都市計画道路大倉戸茶屋松線の整備に係る第1回ワークショップ

〈意見・質疑応答〉

▼谷上池の今後の利用について

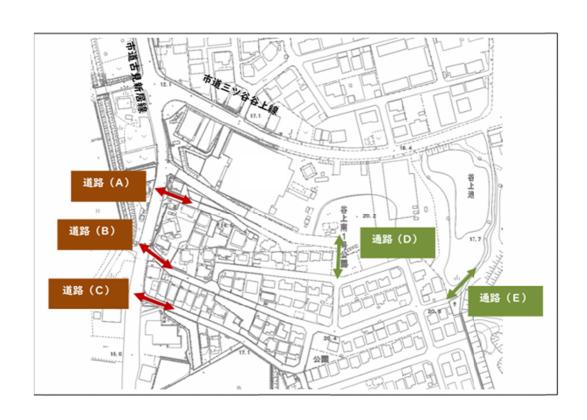
- ・池側は簡易的な柵しかなく、東側はがけ崩れが心配である。夜は暗いし舗装 もないので歩きにくい。今回の整備で一体的に整備してほしい。
- ・綺麗に整備して公園のような活用をするか、埋めてしまって道路や集会所のような施設として利用できると良い。
